Compte-rendu réunion terrain avec Nantes Métropole :

Visite après-chantier du secteur Pont de Tbilissi – Hotel Mercure ainsi que présentation du projet de nouveau parvis Gare-Sud

Giratoire au bas du pont de Tbilissi

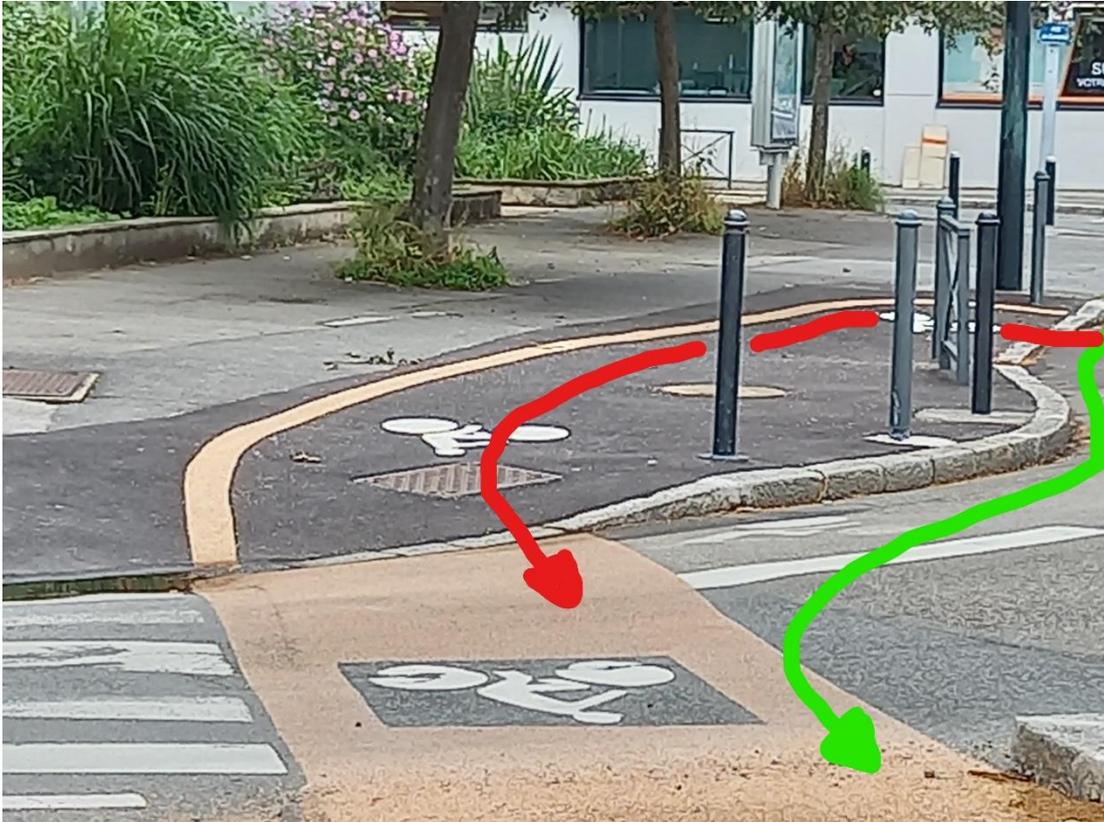
Le giratoire entre le pont de Tbilissi et le mail Picasso constitue une importante difficulté en termes de lisibilité, de sécurité et de continuité cyclable. Nantes Métropole nous précise que la réfection de l'îlot Saupin prévu pour 2022/2023 (date à confirmer) devrait permettre de revoir complètement cet aménagement.

- l'insertion depuis le giratoire sur le trottoir (entre la rue de Cornulier et le 36 Quai de Malakoff) n'est pas sécuritaire, du fait d'angles de giration relativement importants (notamment pour les vélo-spéciaux) et d'un caractère peu lisible en amont, qui incite à un positionnement non-sécurisé sur l'anneau du giratoire.

Une observation courte (20 minutes) montre qu'une majorité de cyclistes ignore le dispositif (5/6) et préfère alternativement rester sur le giratoire (2/6) ou rejoindre le marquage au sol au moment où il franchit la chaussée au niveau du passage piéton (3/6, en vert ci-dessous). Seule une personne sur six a effectué la trajectoire prévue par l'aménagement (en rouge ci-dessous).

- **La continuité de l'axe Est-Ouest sur le quai de Malakoff doit être assurée au bas du pont de Tbilissi.** Dans le sens Est > Ouest le parcours suppose de nombreux changements de direction, une insertion à l'équerre sur le giratoire, puis une sortie de giratoire pour monter sur le trottoir... Dans le sens Ouest > Est la trajectoire est plus directe mais est compliquée par plusieurs girations à l'équerre et par la traversée du flux motorisé qui est dangereuse du fait des vitesses pratiquées : un certain nombre de conducteur.trice ne respecte pas la priorité de la traversée piétonne et cycliste. (cf. photo ci-dessous).

- La continuité en venant du pont de Tbilissi pour continuer vers l'Ouest (vers la gare) n'est pas assurée : l'aménagement impose d'effectuer tout le parcours du tour de giratoire pour enfin reprendre la bidirectionnelle du quai de Malakoff jusqu'à la gare.

- *le marquage au sol des trajectoires recommandées pour les cyclistes dans le giratoire à l'aide de pictogrammes vélo et de chevrons, notamment pour la trajectoire gare > mail rue du Progrès/ mail Picasso)*
- *le ralentissement des vitesses motorisées par les moyens appropriés,*
- *la mise en place d'un élargissement de la traversée cyclable au bas du pont de Tbilissi pour la rendre bidirectionnelle et permettre la continuité cyclable.*

Nous souhaitons, à terme, une révision générale de cette intersection pour avoir soit un véritable anneau cyclable à la hollandaise autour du giratoire, soit un carrefour plutôt qu'un giratoire, et dans tous les cas une continuité à haut niveau de service (donc réellement prioritaire) sur l'axe Est-Ouest, donc un passage bidirectionnel au bas du pont de Tbilissi (sauf en cas de révision générale en faveur d'une double monodirectionnelle).
